**Statutární město Ostrava,  
městský obvod Slezská Ostrava**

**„Multifunkční dům Muglinov“**

## VYSVĚTLENÍ ZADÁVACÍ DOKUMENTACE č. 37,38,39,40

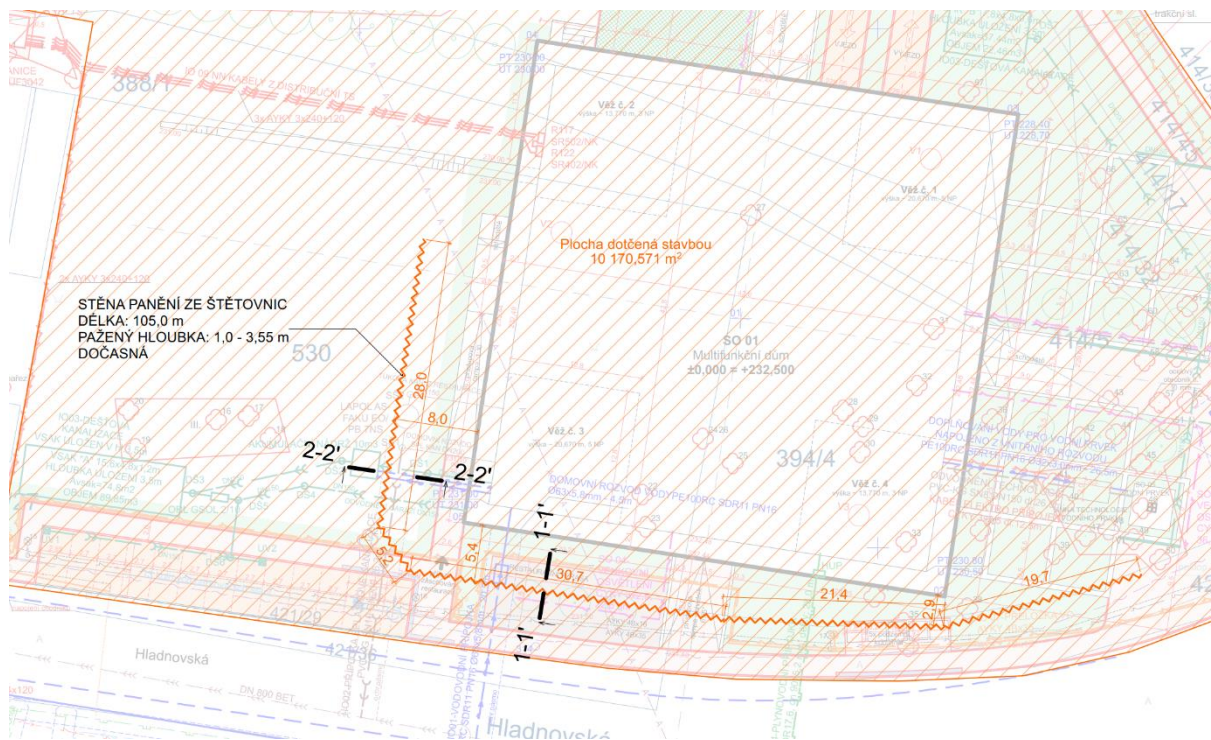
Žádáme Zadavatele o doplnění jeho zadávací dokumentace o projekt štetové pažící stěny, která je koncepčně načrtnuta ve výkrese D.1.1.b.01 Situace příprava území, HTÚ a obecně popsána

v soupisu prací pod položkou 23217AOA0. Zadávací dokumentace není úplná s ohledem na materiálové požadavky navržené pažící stěny, a proto je položka neurčitá k ocenění. Zároveň schéma pažící stěny předpokládá max. 3,5m paženou stěnu s 7,25m štetovnicí bez uvedení požadavku na kotvení.

Stěna je navržena bez kotvení, uchazeč nacení dle projektové dokumentace.

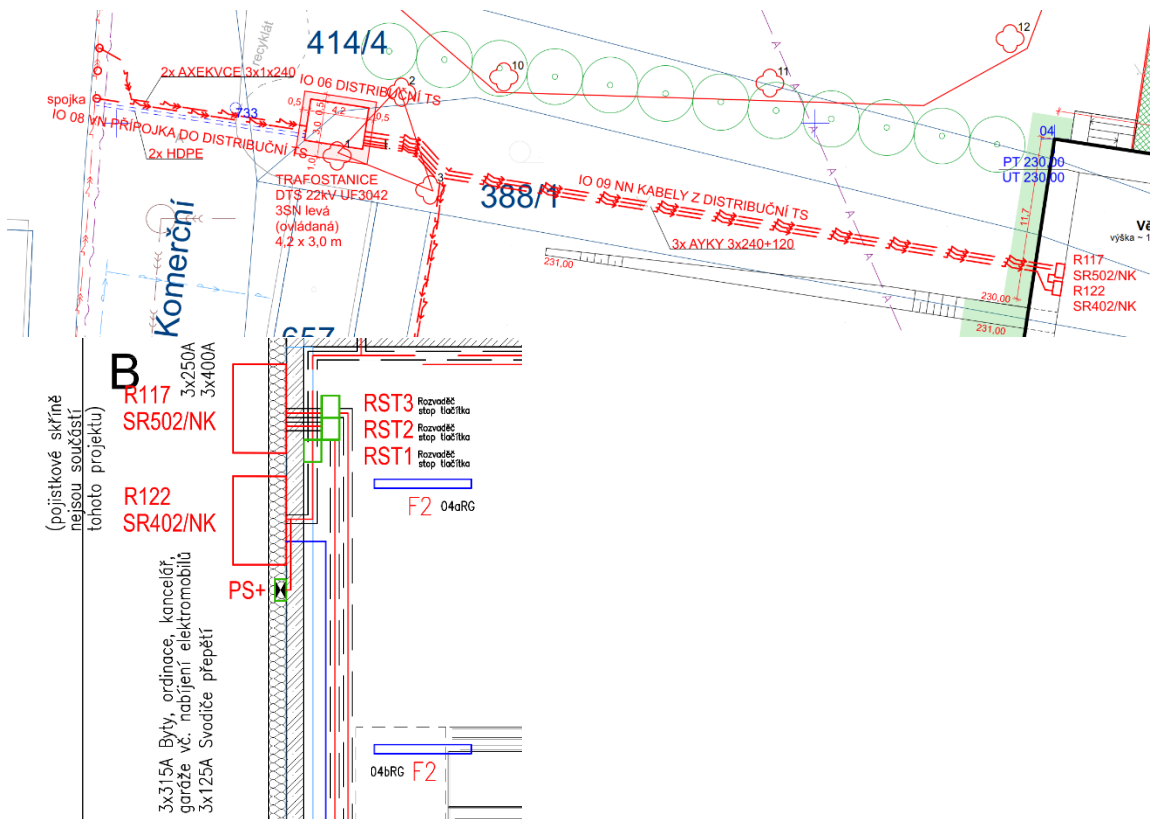
Žádáme Zadavatele o doplnění soupisu prací pod položkou Průzkumné práce 004111010R. Zadavatel žádá nacenit odtrhové a výtahové zkoušky. Doplňte specifikace těchto zkoušek pro jasné určení rozsahu prací pro ocenění.

**Stávající inženýrsko-geologický průzkum je pro návrh hlubinných základů nedostačující (tzn. pouze do hloubky 15 m), proto je nutné brát návrh pilot v této zprávě jako orientační. V rámci před realizačních prací je bezpodmínečně nutné provést podrobnější inženýrsko-geologický průzkum do hloubky min. 30 m (přesnou hloubku a počet vrtů určí geotechnik).**

Popis v technické zprávě je nepřesný a nevhodně formulovaný. Návrh založení v projektové dokumentaci je samozřejmě navržený správně dle IG průzkumu, norem a podrobného statického výpočtu, nicméně doplňující IG průzkum je nutný pro optimalizaci založení. Odtrhové a výtahové zkoušky jsou myšleny pro zateplovací systém.

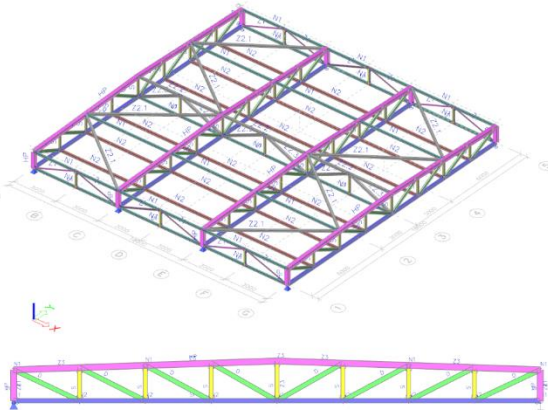
Žádáme Zadavatele o doplnění DPS projektové dokumentace na OK střechy o nutné informace, které podle vyhlášky 499 musí být obsaženy v prováděcí dokumentaci. Chybí typické detaily požadovaných spojů, se kterými uvažuje statické řešení pro cenění. V tomto ohledu je DPS projekt Zadavatele neúplný.

Zadavatel má za to, že je dokumentace provedení stavby je úplná a splňuje náležitosti v souladu s vyhláškou č. 499/2006 Sb., v platném znění, uchazeč nacení dle projektové dokumentace a výkazu výměr.

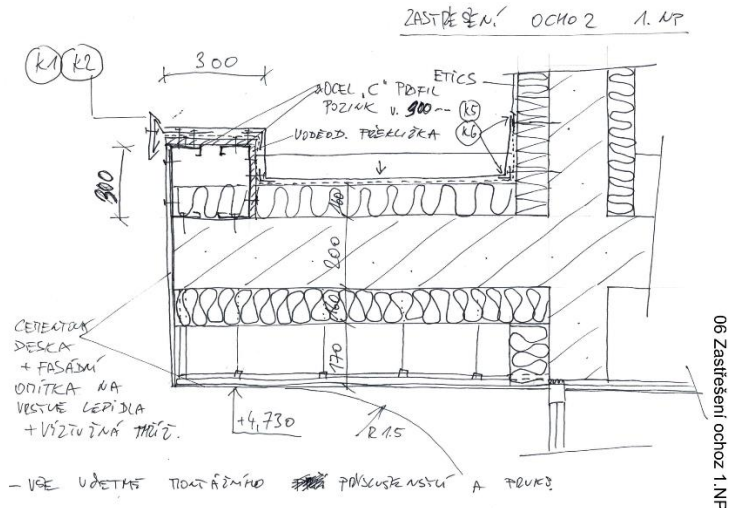
Žádáme Zadavatele o doplnění zadávací dokumentace o výkresy schémat výztuže. DPS projektová dokumentace obsahuje typické řezy a tabulky výztuže, nicméně chybí celková schémata rozložení armatury podle předpokladu autora statického řešení. Takto zjednodušená podoba prováděcí dokumentace vyžaduje pro vytvoření dílenské dokumentace stavebně konstrukčního řešení mnohem více úsilí od zhotovitele, než je požadováno vyhláškou 499. Uchazeč vnímá položku 004111020R, ve které žádá Zadavatel nacenit dopracování projektové dokumentace a její koordinaci s PD, kterou použil pro výběr zhotovitele. Nicméně jelikož se jedná o standardní veřejnou zakázku, nýbrž Design and Build smlouvu, veškerá zodpovědnost za dopracování projektové dokumentace a s ní spojená koordinační rizika jdou za Zadavatelem a není možné podle ZZVZ a předešlých rozhodnutí UOHS tuto smluvní zodpovědnost přenášet na zhotovitele.

Uchazeč nacení dle projektové dokumentace a výkazu výměř. Projektová dokumentace je zpracovaná v souladu s vyhláškou ř. 499/2006 Sb., v aktuálním znění.

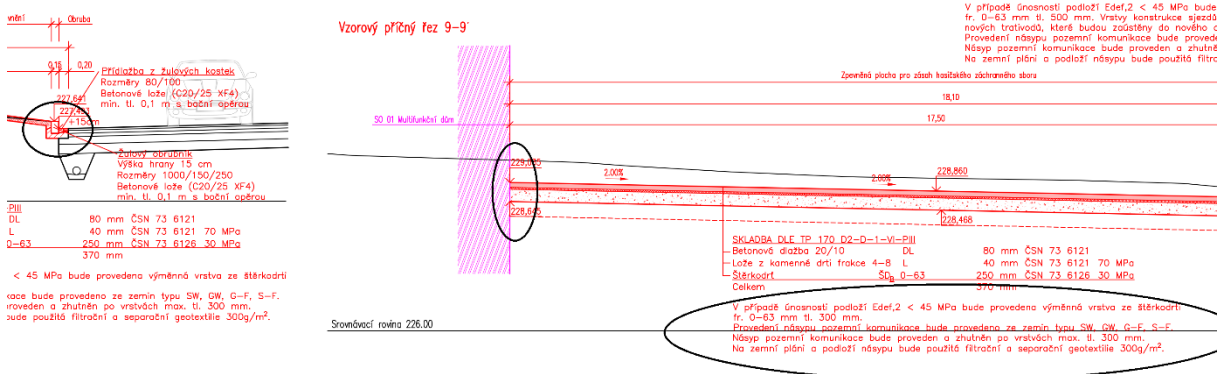
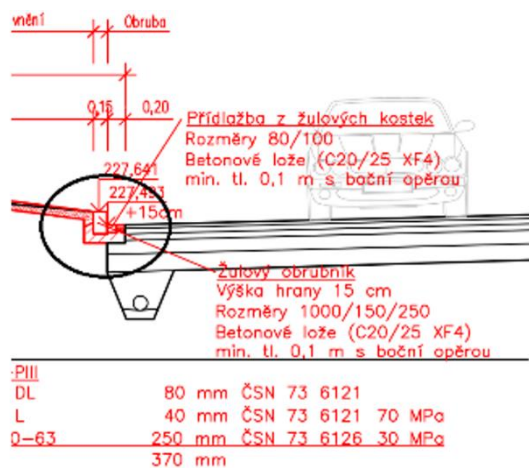
S ohledem na skutečnost, že Zadavatel žádá nacenit zkoušky pro SO-02 venkovní plochy, žádáme o potvrzení, na jakém předpokladu je momentálně založený předpoklad PD pro navržené souvrství venkovních komunikací a jaké zkoušky mají uchazeči nacenit v položce 00523 R. Zadávací dokumentace popisuje riziko výměny zeminy pod navrženou skladbou všech venkovních ploch, které není identifikováno v soupisu prací. Jakým způsobem ověří Zadavatel únosnost podloží před zahájením výstavby venkovních ploch. V ZD chybí IGP zpráva, ale na základě přehledu archivních dat ve zprávě na SKŘ uvádí projekt Zadavatele, že stavební objekty se budou zakládat na navázce o mocnosti 1,6m."

Zhotovitel bude praktikovat obecně známý postup. Budou provedeny hutní zkoušky pláně a pouze v případě únosnosti podloží  $E_{def,2} < 45$  MPa bude provedena výměnná vrstva ze šterkodrti fr. 0-63 mm tloušťky 500 mm. Výměnná vrstva je podrobně specifikována ve výkazu výměř. Uchazeč nacení dle projektové dokumentace a výkazu výměř.

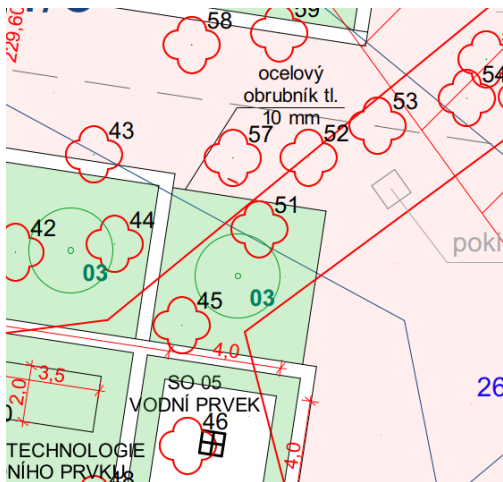
Žádáme o potvrzení, že soupis prací Zadavatele obsahuje položku pro vyřezání stávající asfaltové komunikace pro uložení nového žulového obrubníku a přídlažby. Projekt Zadavatele předpokládá umístění nového obrubníku do stávající komunikace.

V soupisu prací řezání komunikace není. Vyklepne se přídlažba a asfaltová komunikace zůstává původní. Uchazeč nacení dle projektové dokumentace a výkazu výměr.

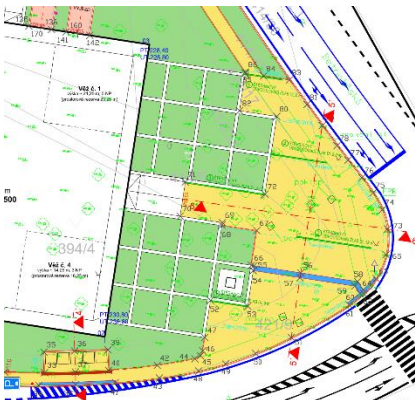
V dokumentaci sadových úprav a venkovních komunikací chybí řezy skrz svahovaný terén, který má být osázený zelenou plochou. Z čeho je vytvořené šachovnicové uspořádání teras a jejich lemování / přechody, a v jakých položkách soupisu prací je tento předmět díla popsáný.

Šachovnicové uspořádání je realizováno pomocí gabionových stěn, které jsou součástí projektové dokumentace. Výškové úpravy jsou zřejmé z pohledů. Uchazeč nacení dle projektové dokumentace a výkazu výměr.

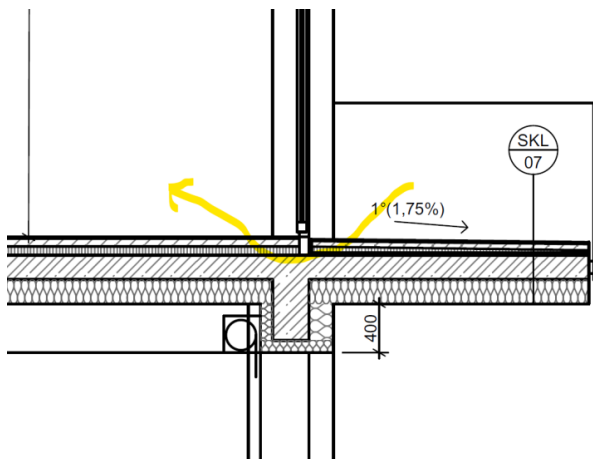
Žádáme o doplnění detailů hydroizolace spodní stavby. Jakým způsobem je navrženo napojení svislé asfaltové hydroizolace stěn a vodorovné hydroizolace HDPE? Obvodová ŽB stěna nemá požadavek na vodostavebný beton. Žádáme o doplnění veškerých detailů řešení hydroizolace – napojení na jednotlivé konstrukce, vzájemné napojení jednotlivých hydroizolačních systémů mezi sebou, řešení hydroizolací v objektových dilatacích a v prostupech, atd.

Hydroizolace komunikačních prostor tvoří vodostavební beton konstrukce v místě, kde zeď odděluje prostor parkoviště a zeminy přisýpané k objektu je zeď již jen z běžného betonu. Pod deskou podzemního parkoviště je projedena HDPE izolace pro oddělení desky do podkladu, v místě styku je hydroizolace vytažena na obvodové konstrukce. Celý obvod objektu je opatřen svislou hydroizolací s napojením na drenážní systém. Izolace pod deskou a svislá izolace nejsou propojeny, slouží jen pro odvod dešťové vody prosakující a oddělení od zemní vlhkosti. V místě je hladina spodní vody hluboko pod hydroizolační vrstvou. Podzemní části betonové konstrukce budou opatřeny asfaltovým hydroizolačním nátěrem pro snížení nasákavosti povrchu. V příloze výřezy z řezů (viz příloha - Napojení HI vrstvy). Uchazeč nacení dle projektové dokumentace a výkazu výměr.
